Vorlage Nr.: GB II/357/2018
Status: öffentlich
Geschäftsbereich: GB II Bau - Planung - Umwelt
Stichwort: BPl. 171 Komm.zone, Abwägung 3(1)-4(1)
Aktenzeichen.:
Datum: 15.05.2018
Verfasser: Balzer Oliver

Bebauungsplan Nr. 171 Kommunikationszone, Würdigung der im Rahmen der Beteiligung nach §§ 3 Abs. 1, 4 Abs. 1 BauGB vorgebrachten Stellungnahmen.

Sachvortrag:

Bild 4:

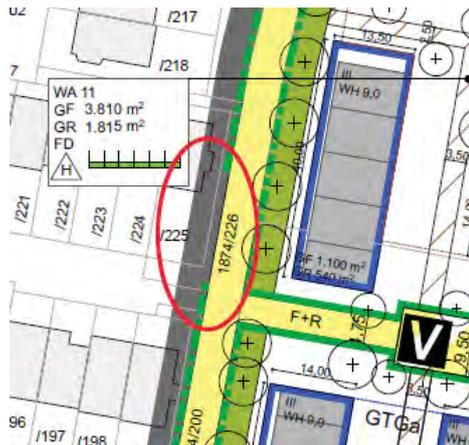
Östlich WA11 fehlt entlang der Grenze des Geltungsbereichs das Planzeichen der Straßenbegrenzungslinie.

Stellungnahme Verwaltung:

Wird entsprechend ergänzt.

Die Empfehlung wird aufgenommen, die Straßenbegrenzungslinie ergänzt.

Bild 13:

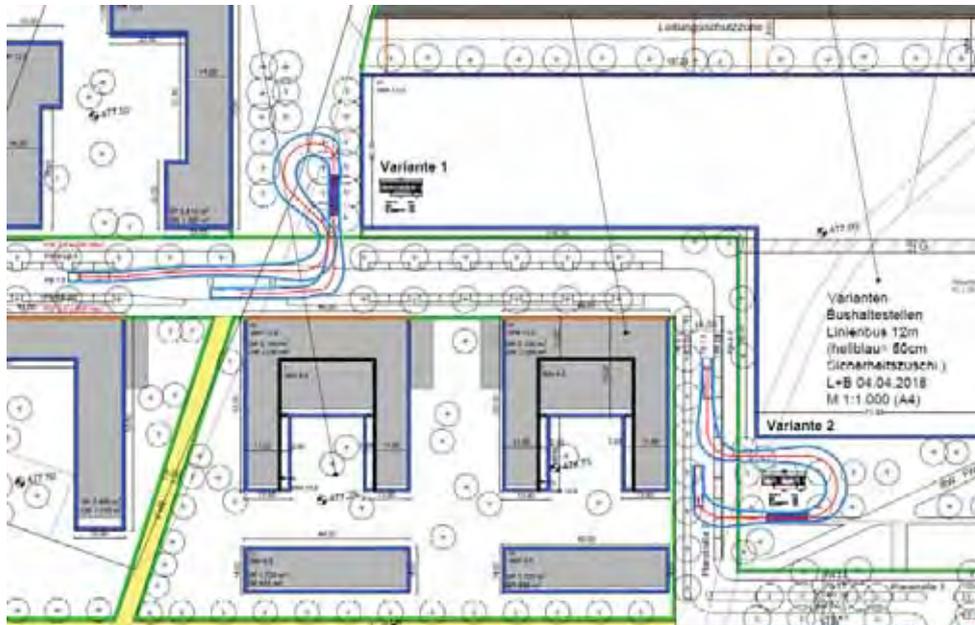
In der Gemeinbedarfsfläche ist im Bereich der St2350 weitestgehend die Möglichkeit einer Zufahrt durch Planzeichen ausgeschlossen worden. Lediglich im nördlichen Bereich war eine weitere Ein- bzw. Ausfahrt vorstellbar (Bild 13). Das Planzeichen wird entlang der St2350 bis zur nördlichen Grenze des Geltungsbereichs ergänzt.

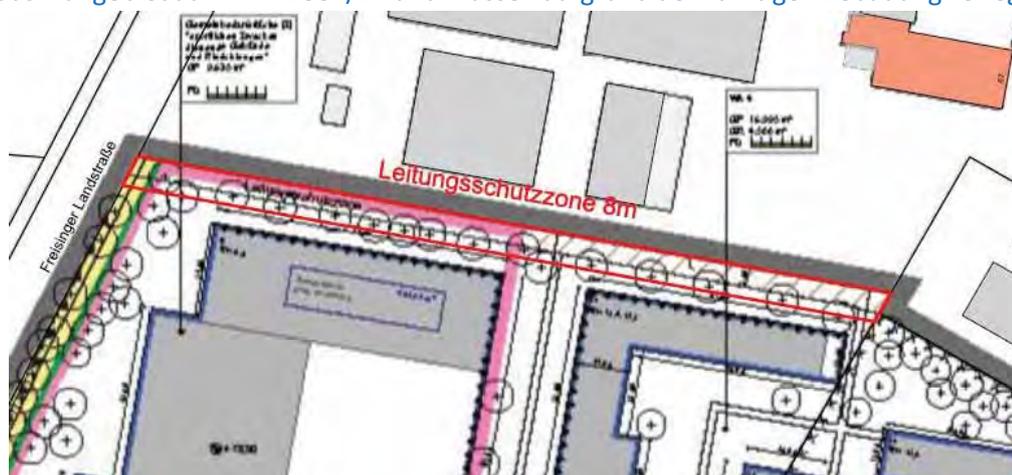
In den letzten Gesprächen mit dem Bayernwerk hat sich die Notwendigkeit einer Schutzzone von 8 m im Bereich von USW-Neubau nach Westen bis zur St2350 ergeben. Grund sind die hier ebenfalls anzuordnenden Mittel- und Hochspannungskabel. Diese laufen derzeit mittig durch das Plangebiet auf Fl.Nr. 1884/24 und müssen aufgrund der künftigen Bebauung verlegt werden.

Die Trasse des 110 kV-Kabels Garching - Hochbrück verläuft vom bestehenden USW nach Süden im Römerhofweg. Auch hier gibt es Gespräche mit dem Bayernwerk zur Umverlegung bzw. Verlängerung bei Rückbau des alten USW. Es soll sichergestellt werden, dass die künftige Planung durch die Umverlegung nicht beeinträchtigt wird. Die Umverlegung der Kabel wird im Vorfeld der Umsetzung der Planung erfolgen, auch künftig wird die Leitung im Römerhofweg liegen. Die Planung der Kommunikationszone ist den Bayernwerken bekannt. Die Trasse wird nachrichtlich in die Planzeichnung aufgenommen.

Die Trasse der Erdverkabelung wird in der Planzeichnung dargestellt und mit „Schutzzone 110 kV-Kabel“ bezeichnet.

Bild 18, Übersicht:

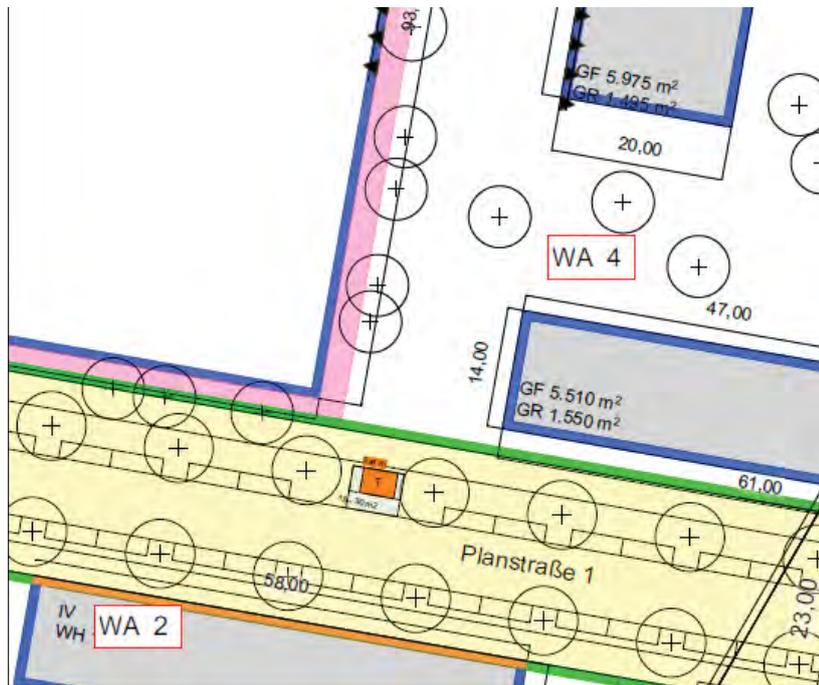
Nach Rücksprache mit dem Bayernwerk werden für Trafostationen Grundstücke von 18 - 30 m² benötigt, es handelt sich um nicht begehbare Stationen mit einer Größe von ca. 3 x 4 m, Höhe ca. 1,70 m. Die Flächen müssen im öffentlichen Bereich liegen, eine Anordnung in Privatgrundstücken ist aufgrund der benötigten rechtlichen Sicherung nicht möglich. Nach planerischer Prüfung und Abstimmung können folgende Standorte im Bereich der Quartiere WA4, 11, 16 und 24 vorgeschlagen werden:

Bild 18-1, WA4:

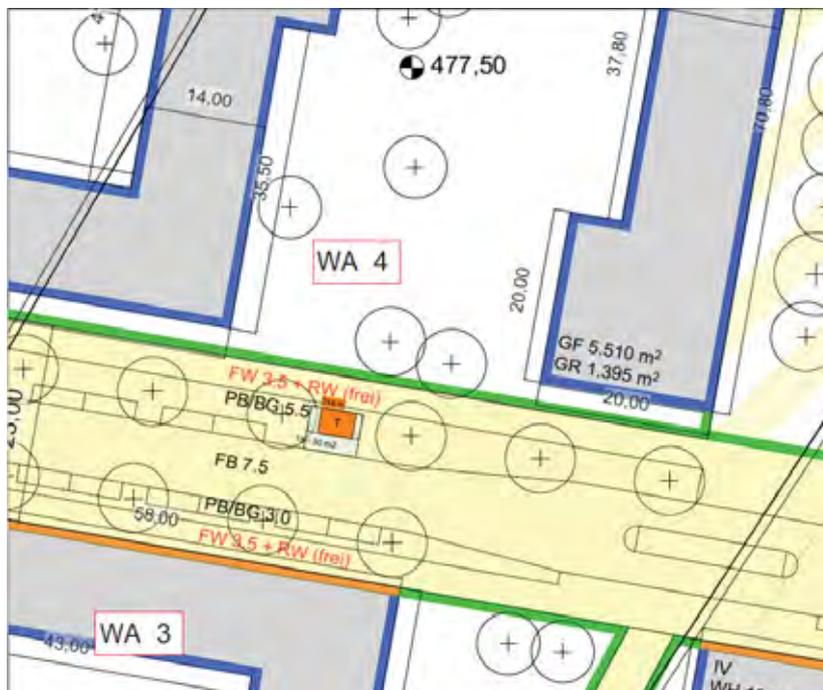
Integration in die Straßenverkehrsfläche, Anfahrbarkeit über Planstraße 1, teilweise Versiegelung des Baumgrabens, Entfall von 2 Stellplätzen

Von beiden Alternativen wird von der Verwaltung die zuerst gezeigte Variante (= Bild 16-1) bevorzugt, da diese von der Querung des Römerhofwegs abrückt. Vom Bayernwerk würde Alt. 2 präferiert, wobei auch die andere denkbar wäre.

Bild 18-3, WA11:

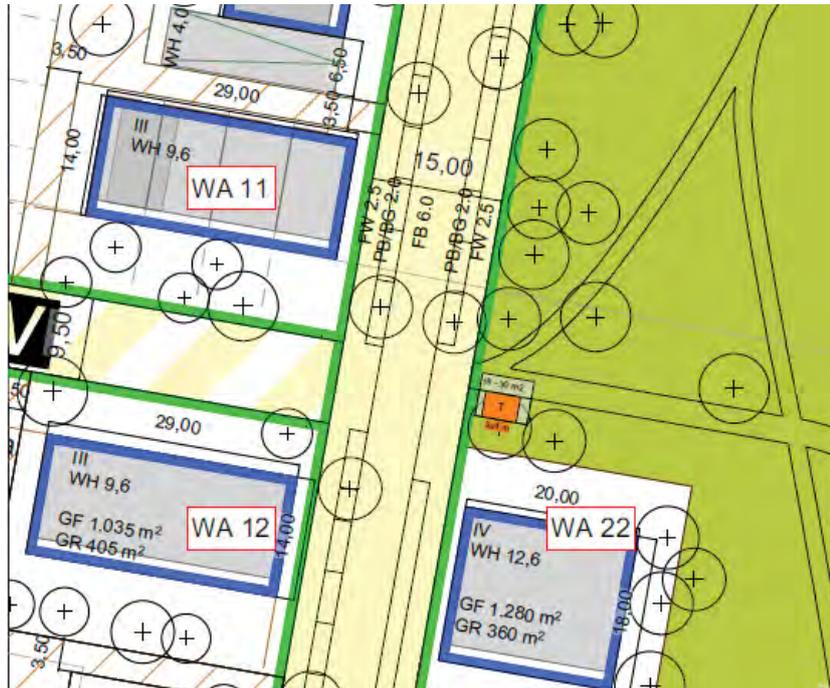
Integration in den zentralen Grünzug, angrenzend an Verkehrsfläche und Weg. Position unter Berücksichtigung der Flucht der Bauräume von WA22 zur Straße.

Bild 18-4, WA16:

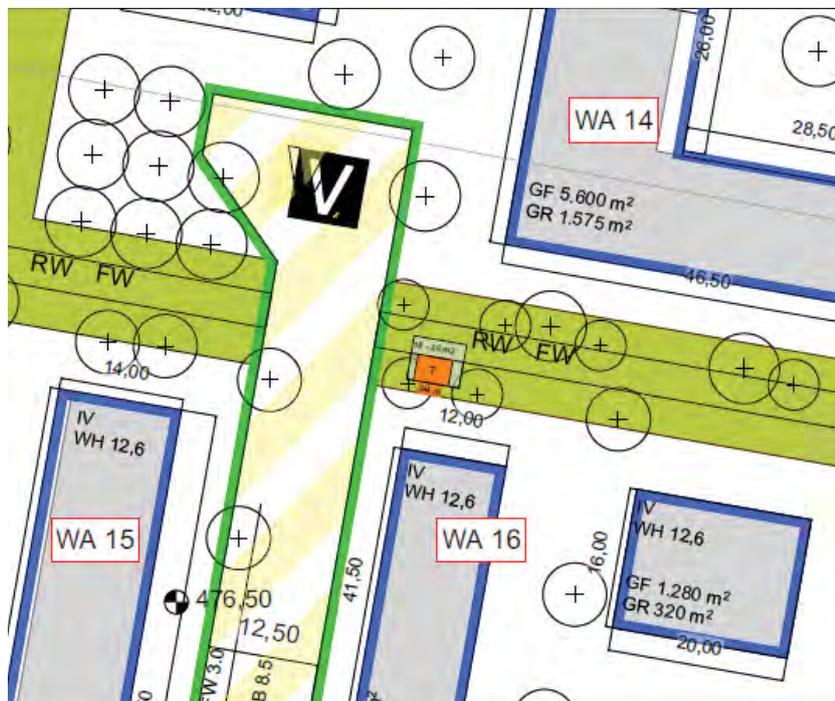
Integration in die öffentliche Grünfläche angrenzend an Straßenverkehrsfläche und Weg. Positionierung unter Berücksichtigung der Flucht der Bauräume von WA16 zur Straße.

Bild 18-5, WA26:

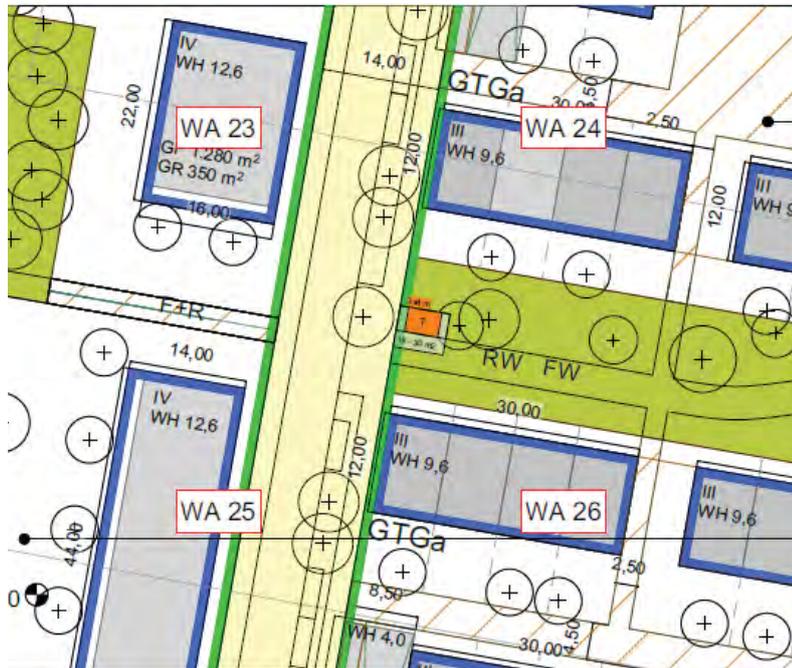
Integration in die öffentliche Grünfläche, angrenzend an Straßenverkehrsfläche und Weg. Positionierung unter Berücksichtigung der Flucht der Bauräume von WA24, 26 zur Straße.

Bild 20-2:

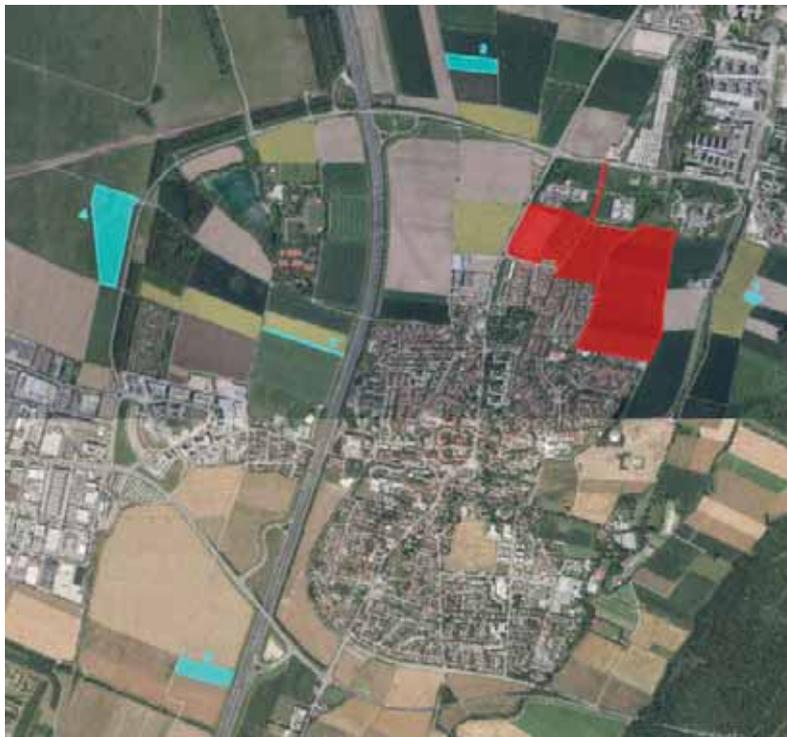
- Fl.Nr. 1769/1, Teilstück mit ca. 60.000 m² (Fläche 4). Die Fläche ist bereits als Ausgleichsfläche angelegt und gebucht, eignet sich aber aufgrund der herrschenden Heidestruktur, der Nähe zu den Naturerbeflächen und der Größe grundsätzlich. Ob die generelle Möglichkeit, eine CEF-Fläche auf einer Ausgleichsfläche temporär anzuordnen, hier besteht, und welcher Flächenanteil aufgrund einzuhaltender Abstände zu Wegen und Bewuchs herangezogen werden kann, ist mit der UNB noch zu klären.

- Fl.Nr. 1190, ca. 17.000 m², westlich AS Garching-Süd, derzeit verpachtet und bewirtschaftet (Fläche 5). Stand auch bereits als potentielle Ausgleichsfläche zur Diskussion, liegt aber ca. 2,5 km südlich des Plangebiets nicht mehr in unmittelbarem räumlichem Zusammenhang.

Der Verwaltung ist bewusst, dass die Fl.Nrn. 188 und 1190 vom Gremium nicht präferiert werden, dennoch können diese bei der Flächensuche nicht völlig außer Acht gelassen werden. Zudem handelt es sich um temporäre PiK-Maßnahmen, und nicht um den dauerhaften Entzug landwirtschaftlicher Flächen.

Bild 26:

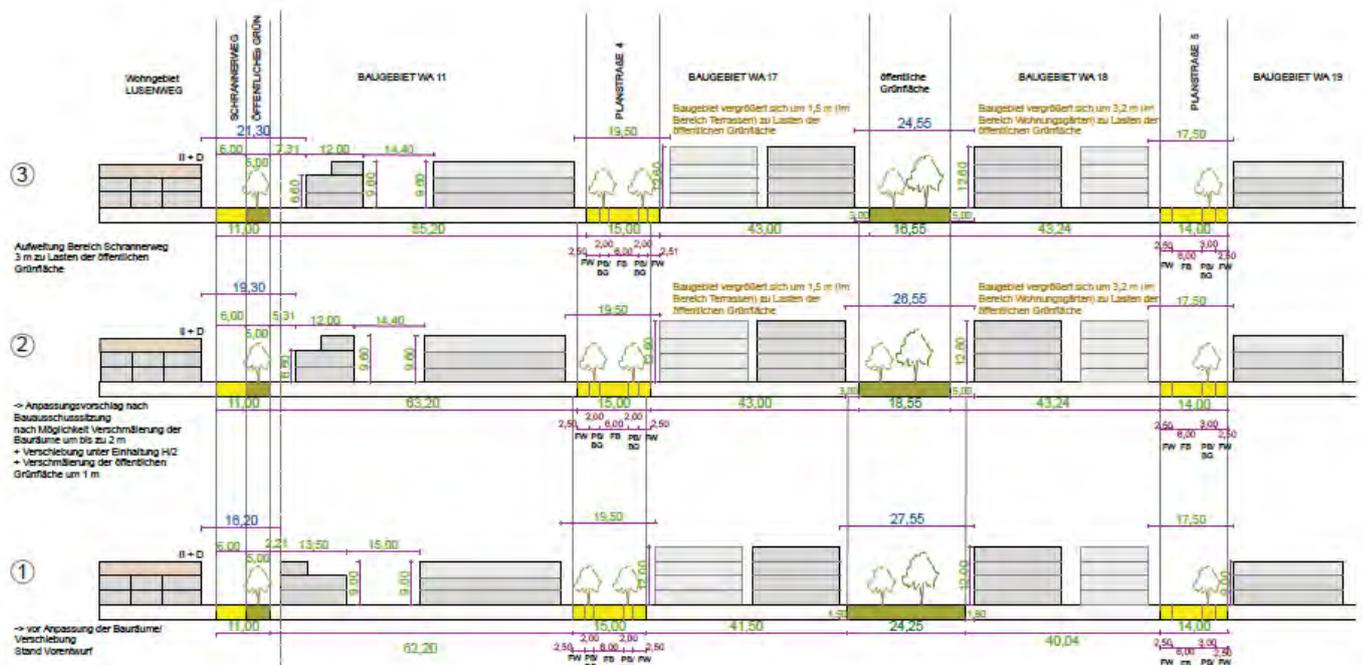
- Variante 1 stellt den Stand der Auslegung, d.h. vor weiteren Anpassungen dar

- Variante 2 stellt den Anpassungsvorschlag gem. Bild 25 dar, hier wurden
 - die Bauräume der Quartiere am Schrannerweg um bis zu 2 m verschmälert
 - die Baukörper am Schrannerweg gedreht, d.h. zum Schrannerweg entsteht 2-geschos-
sige Bebauung
 - die Bauräume unter Einhaltung der Abstandsflächen gem. BayBO verschoben (d.h.
max. h/2 an den Schmalseiten <16 m) bzw. zusammengerückt
 - die öffentliche Grünfläche um 1 m verschmälert
 Mit Variante 2 können am Schrannerweg Westgärten mit mind. 5,31 m angeboten werden.
Unbenommen hiervon sind die Wegebreite vom 6 m und der Grünstreifen mit 5 m.
- Variante 3 stellt zusätzlich zu Var. 2 eine Verschmälerung der öffentlichen Grünfläche um 3 m dar. Die Gebäude würden somit um weitere 2 m vom Schrannerweg abrücken.

Aus Sicht der Verwaltung stellt Variante 2 eine städtebaulich gelungenen Kompromiß zum Übergang der bestehenden Gebäude zur Kommunikationszone dar. Am Schrannerweg ist beidseits 2-geschos-
sige Bebauung vorhanden, die Gebäudeabstände betragen 19,30 m. Dies ist mehr als die verbleibende
Breite des öffentlichen Grünzugs mit 18,55 m, obwohl hier beidseits IV-geschos-
sige Bebauung zu finden ist.

Bild 30:

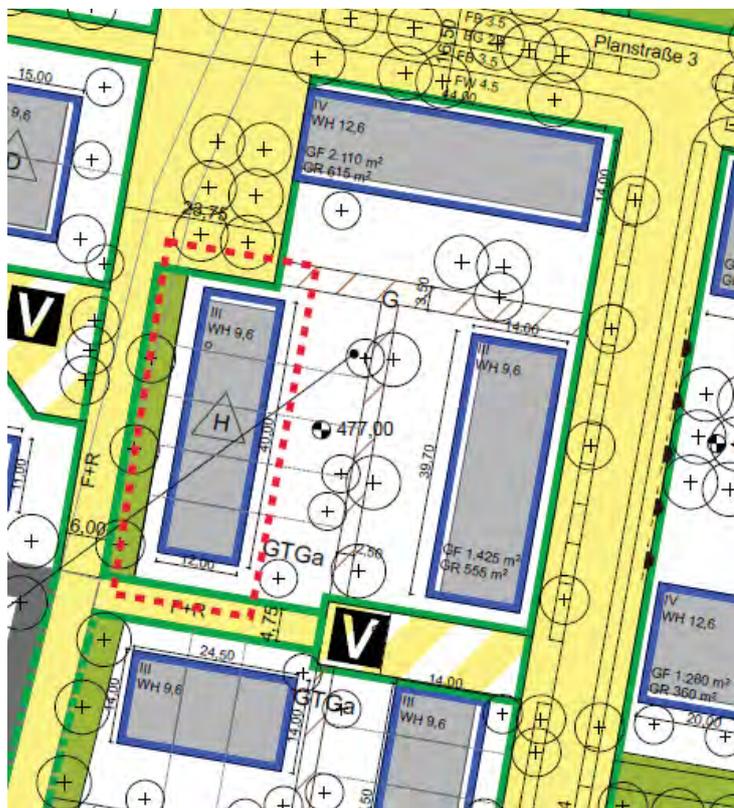
Der süd-westliche Bauraum im WA10 wurde durch Planer, Verwaltung nochmals geprüft und angepasst. Es wird vorgeschlagen eine Hausgruppe mit einer GR von 95 m² und einer GF von 225 m² je Gebäude festzusetzen und eine hinweisliche Aufteilung der Baukörper vorzuschlagen und die zukünftige Grundstücksteilung festzusetzen. Die GR- und GF-Werte sind noch in die Planzeichnung einzutragen. Die Gesamt-GF für den süd-westlichen Bauraum beträgt 1.125 m².

Bild 31:

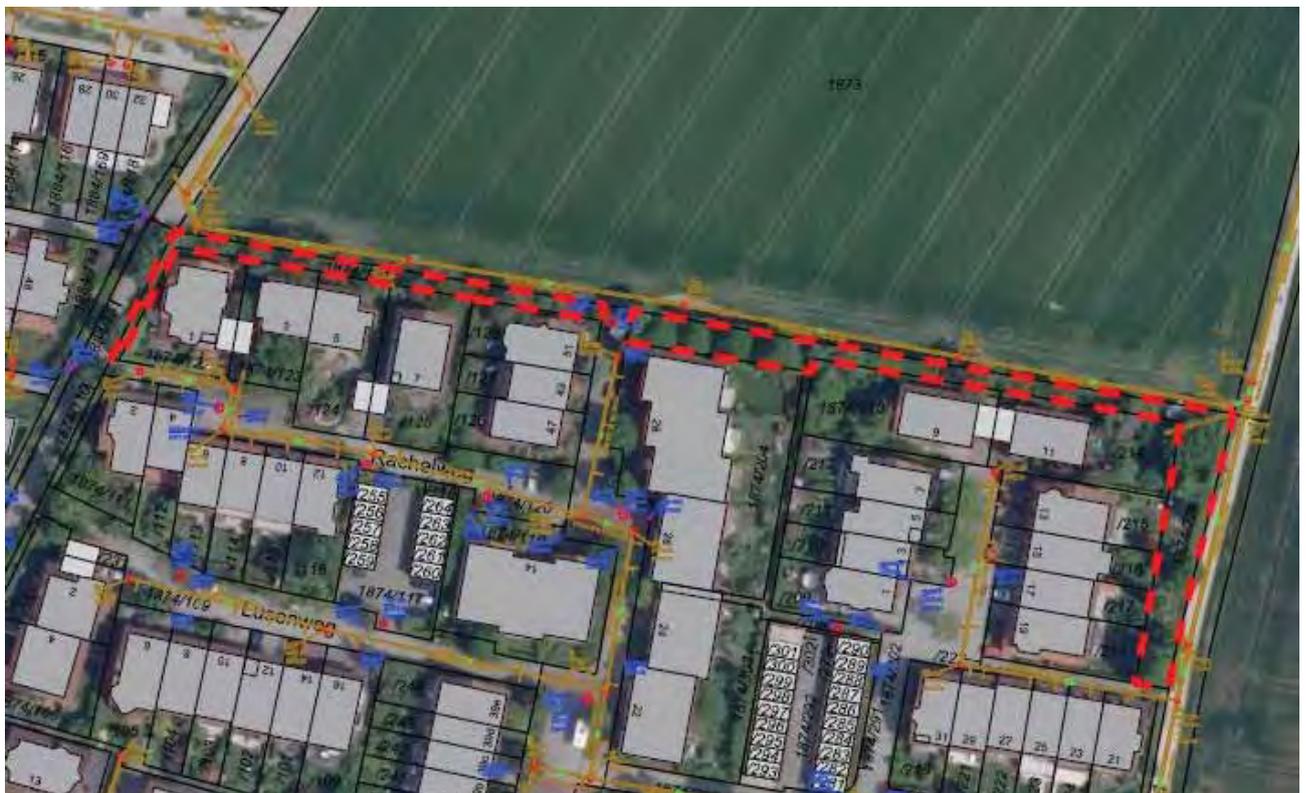
Es ist aufgefallen, dass sich im südlichen Bereich von Fl.Nr. 1873, ca. 4 m von der Grundstücksgrenze entfernt, der bestehende rechtlich gesicherte Abwasserkanal (Bild 31, beige Leitung) befindet. Die Leitung kommt von den Unteren Straßäckern und schließt auf den Hauptsammler. Ein Umbau der Leitung wäre kostspielig, es sollte daher eine planerische Lösung gefunden werden.

Zudem ist zu berücksichtigen, dass sich auf Fl.Nrn. 1874/121 und -/228 die bestehende Ortsrandeingrünung befindet. Beide Fl.Nrn. sind mit erhaltenswerten Baum- und Strauchpflanzungen bestückt und könnten aufgrund ungünstiger bzw. fehlender Zugänglichkeit nur schwer bzw. gar nicht gepflegt werden.

Um beide Punkte planerisch zu lösen, schlägt die Verwaltung wie im Bild 32 dargestellt vor,
